SZPITAL KLINICZNY
IM. KAROLA JONSCHERA
Uniwersytetu Medycznego
im. Karola Marcinkowskiego
W POZNANIU

Numer sprawy: ZP 45/23

Dotyczy postępowania o udzielenie zamówienia publicznego pn.: „Pediatria Plus – dostosowanie infrastruktury do aktualnych standardów opieki pediatrycznej i psychiatrycznej – Szpitala Klinicznego im. Karola Jonschera UM. Im. K. Marcinkowskiego w Poznaniu” (ZP-45/23)

ODPOWIEDZI NA PYTANIA/ZMIANY SWZ

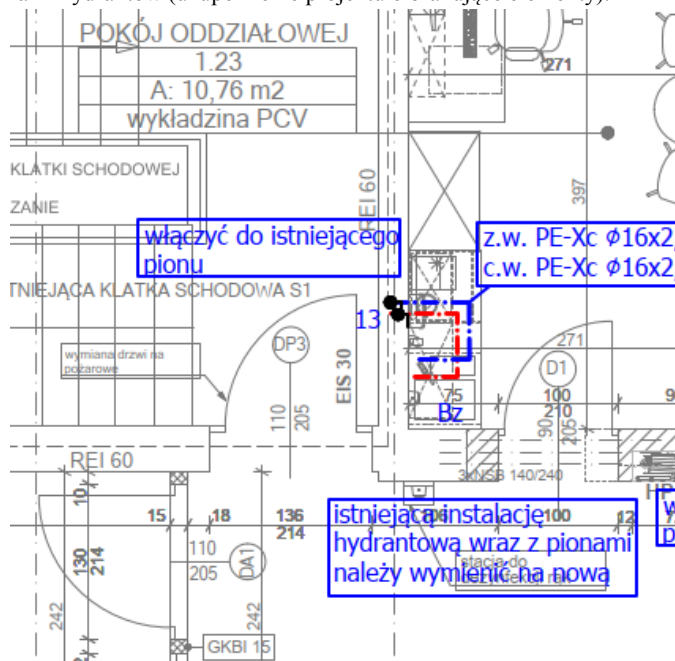
Pytanie nr 12

Instalację wody należy poprowadzić istniejącym korytarzem do pomieszczenia technicznego w odległości ok. 35m. Należy wpiąć się do rozdzielaczy oraz zamontować zawory odcinające zgodnie z rysunkiem IS-W-01-REW1 Instalacja wody użytkowej – rzut piwnicy

Ponadto, rysunek został uzupełniony o zawory odcinające i termostaticzne

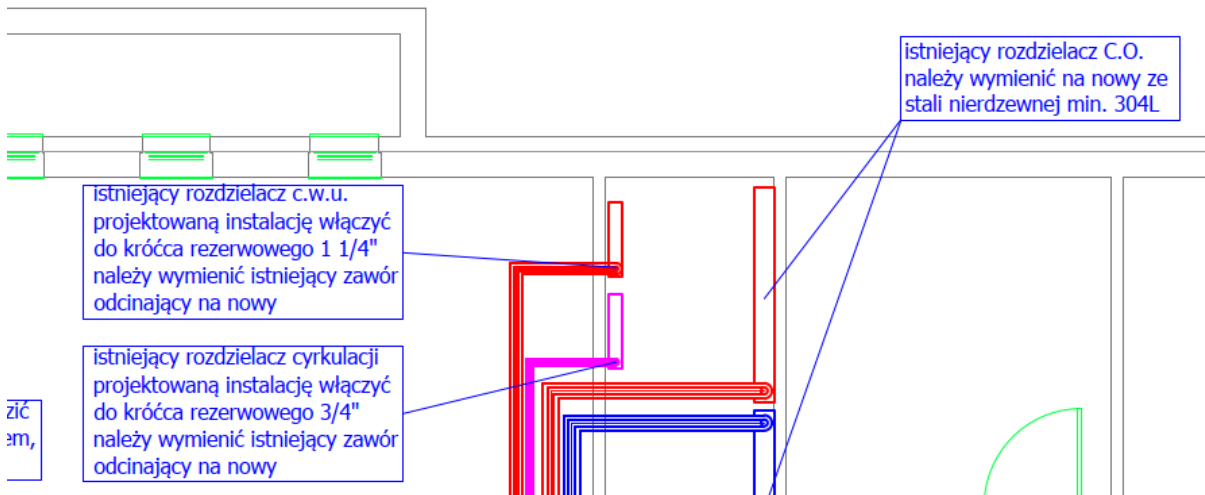
Pytanie nr 30

Zgodnie z dokumentacją projektową instalację ciepła technologicznego na dachu należy zaizolować izolacją o grubości zgodnie z rozporządzeniem, obudować płaszczem z blachy i zabezpieczyć kablem grzejnym zapobiegającym zamarzaniu.

W instalacji centralnego ogrzewania czynnikiem grzewczym jest woda.
W instalacji ciepła technologicznego czynnikiem grzewczym jest woda.

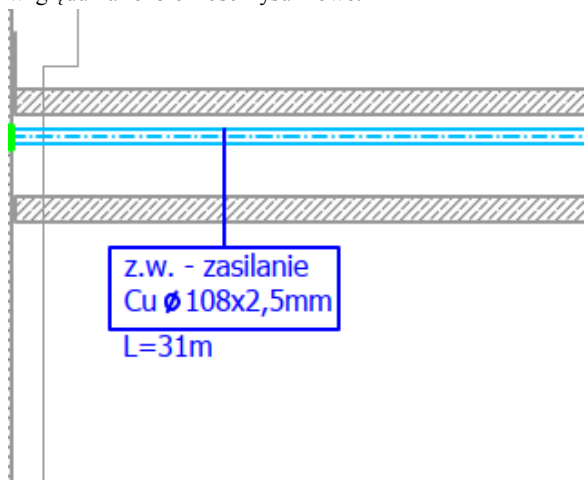
SANITARNE ZADANIE 1: Prosimy o potwierdzenie, że rozdział wody ma się odbyć na poziomie kondygnacji parteru w pomieszczeniu WC za pomocą zaworu pierwszeństwa współpracującego z SSP i niewymagane jest zastosowanie zestawu hydroforowego. W dokumentacji rysunkowej oraz opisie technicznym pominięto ww. elementy.

Należy przewidzieć zawór elektromagnetyczny fi32 z czujnikiem przepływu w instalacji hydrantowej współpracujący z SSP. W ofercie należy uwzględnić podłączenie do systemu oraz jego zasilanie.

rys. Wycinek rysunku PW-A-01-01a RZUT PIWNICY

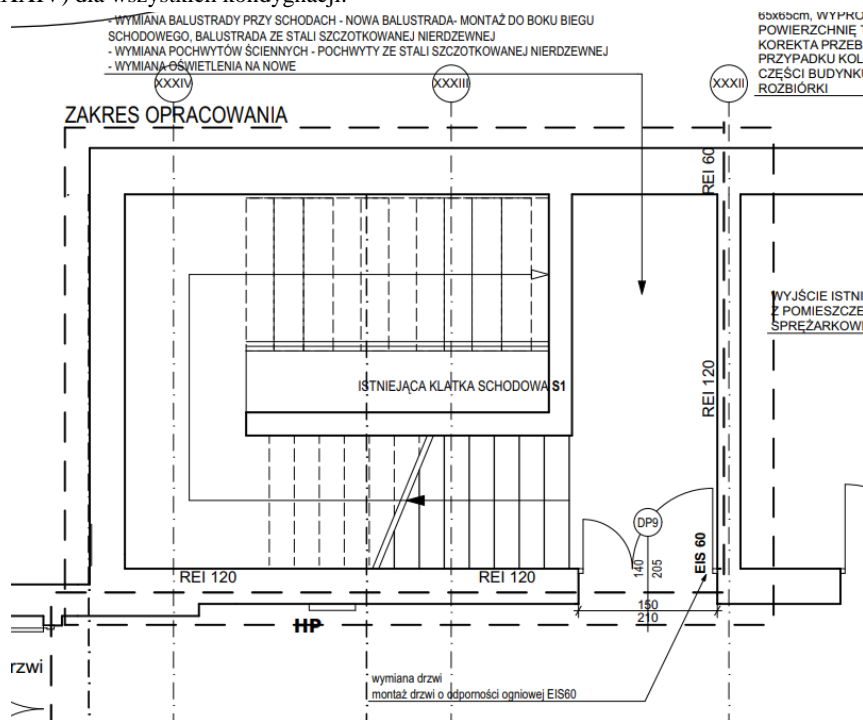
Zadanie 2 i 3. Prosimy o udostępnienie rysunku przedstawiającego wymiary istniejącej klatki schodowej S1 w budynku głównym A – przebudowie (osie XXXIII-XXXIV) dla wszystkich kondygnacji.

ZAB1.10 ANEKS MEBLOWY W POM. 1.54 - DYŻURKA LEKARSKA I PIĘTRO

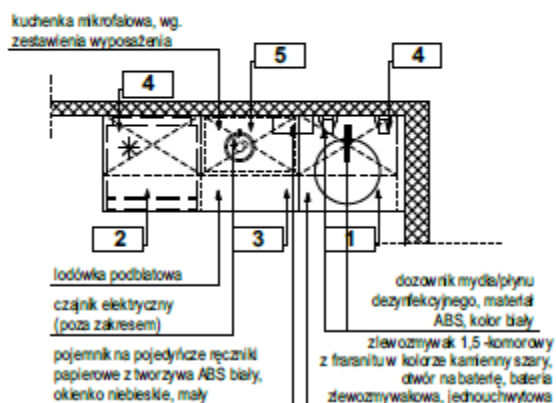
Jednocześnie na rys. szczegółowym nr „A-08-08a ZABUDOWA ANEKSU MEBLOWEGO - Zab 1.10” pokazano, że w pom. 1.54 Dyżurka Lekarska ma być wykonana zabudowa „Zab. 1.10”

Prosimy o potwierdzenie, który rysunek ma być podstawą wyceny zabudowy meblowej w pom. 1.54 Dyżurka Lekarska?

Odpowiedź: w załączeniu

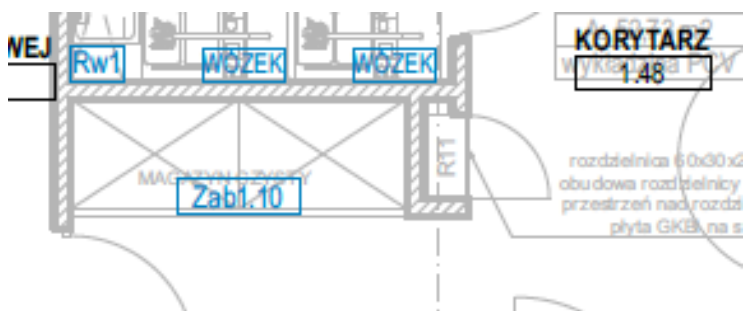
W projekcie wyposażenia Zadania nr 3 na rys. „A-08-03 RZUT WYPOSAŻENIA - PIĘTRO I” pokazano zabudowę meblową ozn. „Zab 1.10”:

Zabudowa o takim oznaczeniu została pokazana na rys. „A-08-08a ZABUDOWA ANEKSU MEBLOWEGO - Zab 1.10” i została zlokalizowana w pom. 1.54 Dyżurka Lekarska. Prosimy o wyjaśnienie tych rozbieżności i uzupełnienie rysunku szczegółowego dla „Zab. 1.10” z pom. 1.48. Korytarz.

ZAB1.15
ANEKS MEBLOWY W POM. 1.63 - KORYTARZ
I PIĘTRO

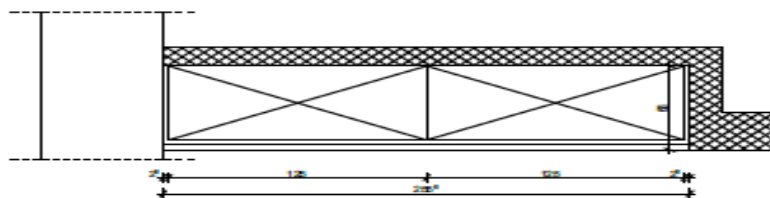
Na rys. „A-08-03 RZUT WYPOSAŻENIA - PIĘTRO I” w pom. 1.63 Korytarz pokazano zabudowę ozn. „Zab. 1.17. Prosimy o potwierdzenie, że w pom. 1.63 należy wycenić zabudowę „Zab 1.17”, a nie „Zab. 1.15”.

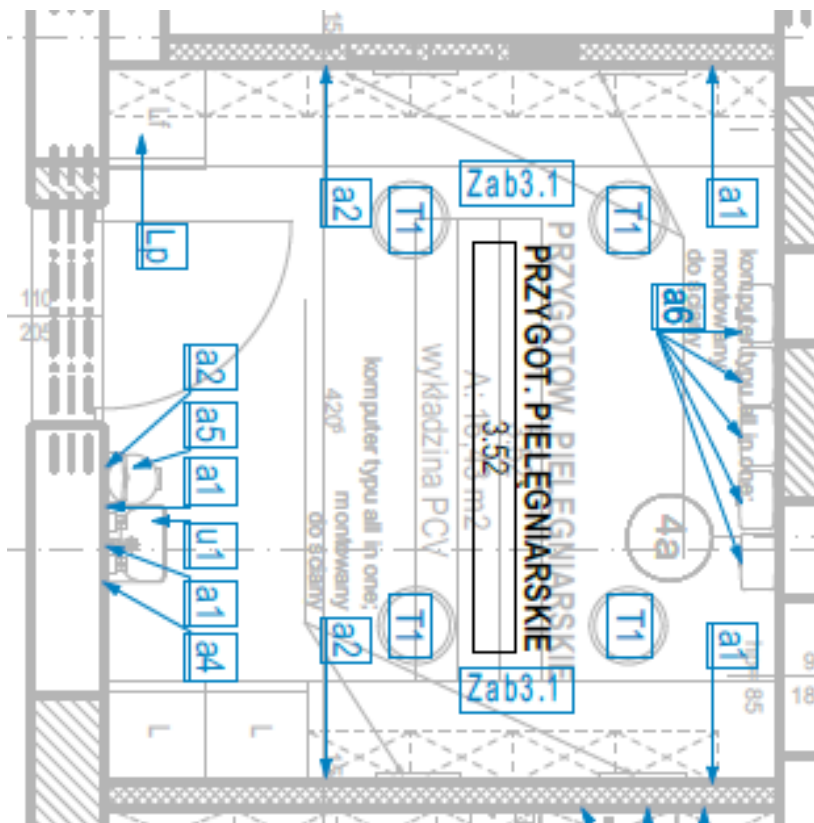
Prosimy o potwierdzenie, czy zabudowy meblowe w ww. pomieszczeniach są w zakresie przetargu? Jeżeli tak, to prosimy o przekazanie rysunków szczegółowych tych zabudów.

Wyżej wymienione zabudowy meblowe są objęte przedmiotem zamówienia. Należy je wycenić i wykonać na podstawie rysunków:

Zob.folder 103

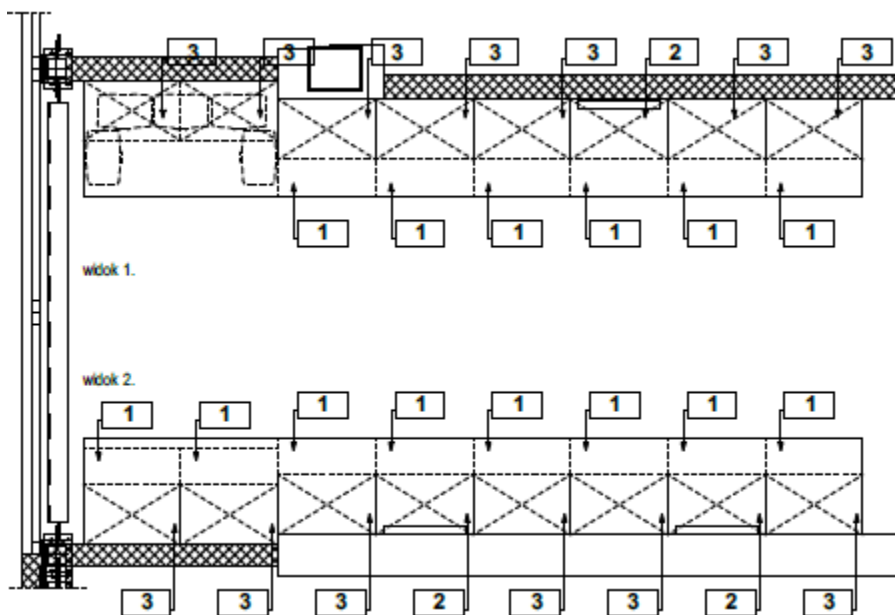
W projekcie wyposażenia Zadania nr 3 na rys. „A-08-05 RZUT WYPOSAŻENIA - PIĘTRO III” pokazano zabudowy meblowe „Zab. 3.1”:

Te same zabudowy pokazano na rysunku szczegółowym nr „A-08-21a ZABUDOWA ANEKSU MEBLOWEGO - Zab 3.1” – poniżej:

Po porównaniu powyższych fragmentów obu tych rysunków widać rozbieżności co do ich treści. Rozbieżności te dotyczą m.in. łodówek i miejsca na kosze.

W związku z powyższym prosimy o jednoznaczne wskazanie, co ma być podstawą wyceny zabudów meblowych: rysunki rzutów wyposażenia, czy rysunki szczegółowe poszczególnych zabudów meblowych?

Podstawą wyceny zabudów meblowych są rysunki szczegółowe poszczególnych zabudów meblowych wraz z zestawieniem wyposażenia oraz opisem minimalnych wymagań techniczno-użytkowych wyposażenia.

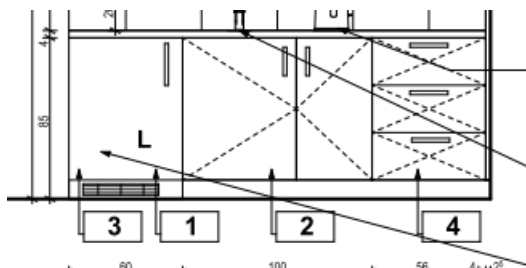
Prosimy o weryfikację wymiarów dla Zab1.6 (rys. A-08-15b), wymiary oznaczone na rysunku różnią się od tych zawartych w opisie obok. Które są poprawne?

PIWNICA – pom. 1.04

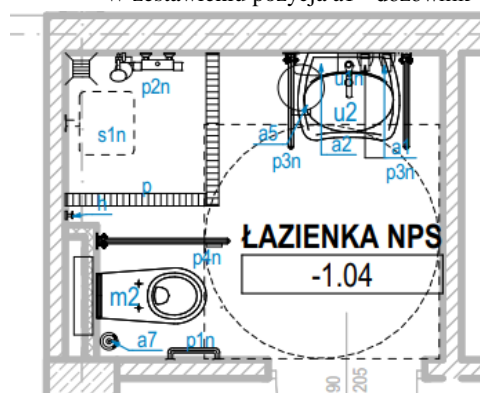
W zestawieniu pozycja a1 - dozownik występuje w ilości 4 szt., natomiast na rzucie 2 szt. Ile należy wycenić a1 - dozowników?

Odpowiedź:
Zgodnie z rzutem

PIWNICA – pom. -1.16

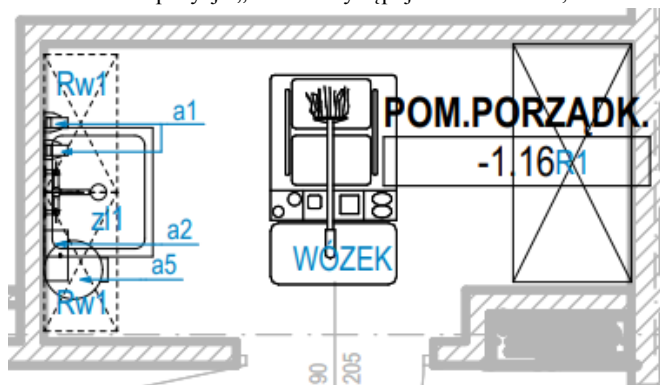
W zestawieniu pozycja „wózek” występuje w ilości 2 szt., natomiast na rzucie 1 szt. Ile należy wycenić wózków?

Zgodnie z zestawieniem.

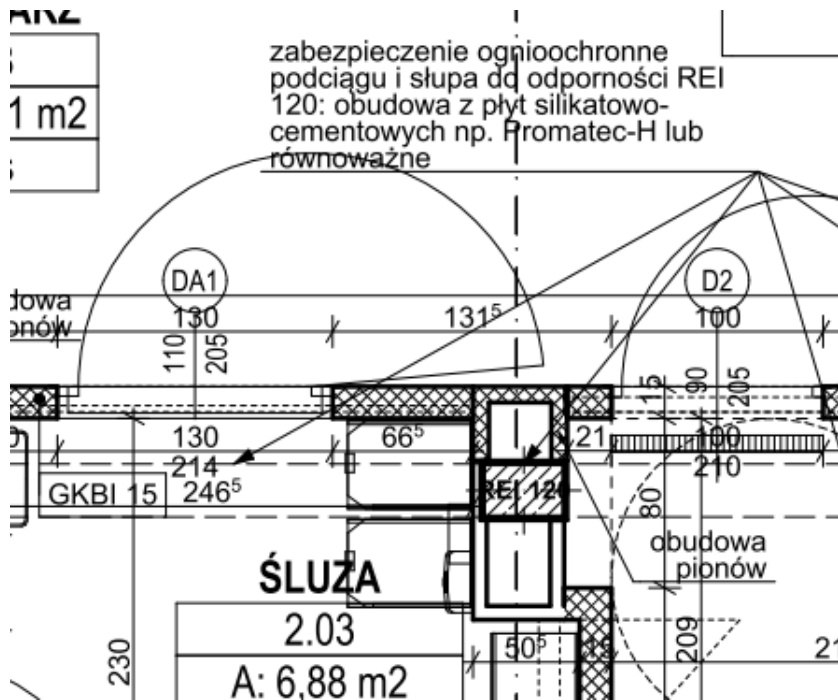
Dotyczy zadanie 2 i 3. Prosimy o jasne określenie grubości zabezpieczeń p.poż. słupów i podciągów, oraz wskazanie jasnego gabarytu zabudów. Prosimy także o szerszy opis wymaganego zabezpieczenia oraz o rysunek detalu.

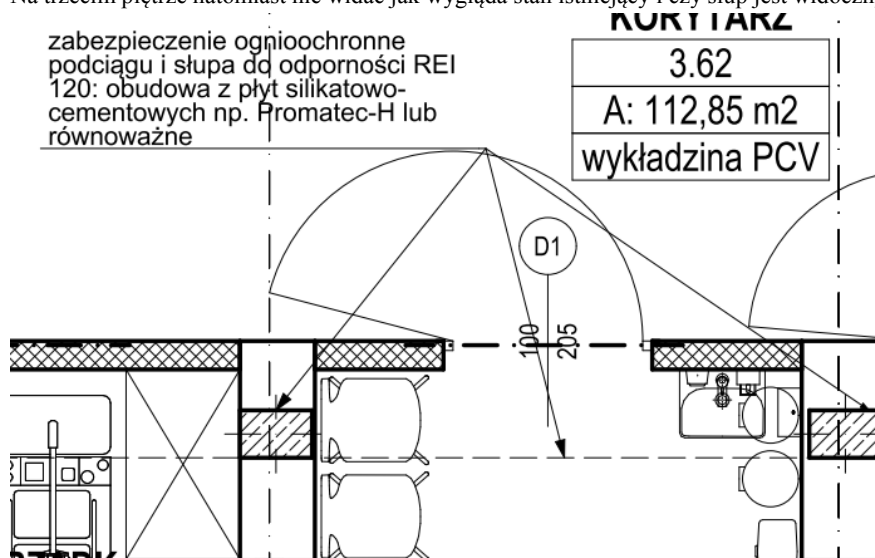
Dotyczy zadanie 2 i 3. Prosimy o informację czy należy demontować istniejące zabudowy w celu montażu zabezpieczenia. Prosimy o opis stanu istniejącego gdyż graficzne oznaczenie różni się w zależności od piętra, np. na piętrze drugim część słupa jest osłonięta nową zabudową pionową, a część starą obudową:

Na trzecim piętrze natomiast nie widać jak wygląda stan istniejący i czy słup jest widoczny czy czymkolwiek zabudowany:

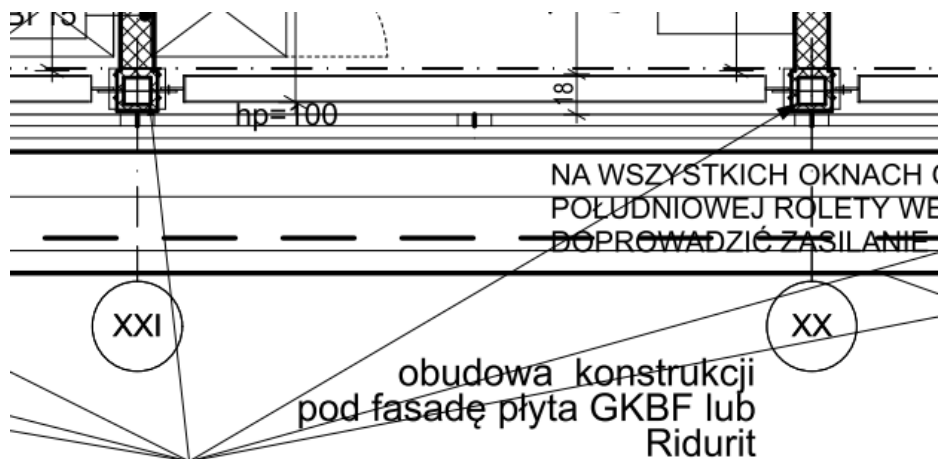
Dotyczy zadanie 2 i 3. Prosimy o wskazanie grubości zabudowy konstrukcji pod fasadą płytą GKBF. Prosimy o przesłanie detalu z opisem.

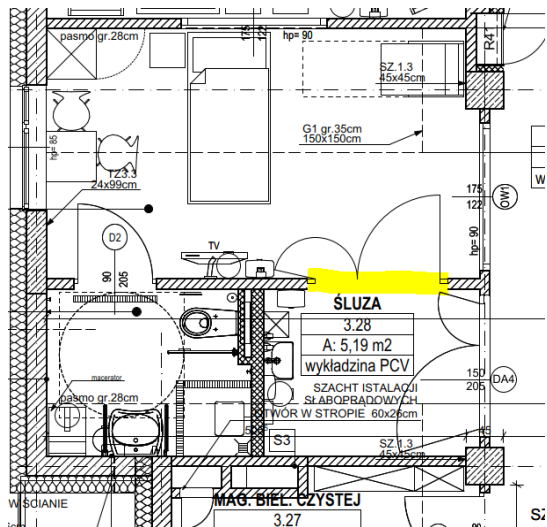
Na rzucie PT-A-01-05b brak oznaczenia drzwi w pom. 3.28 słuza. Prosimy o specyfikację.
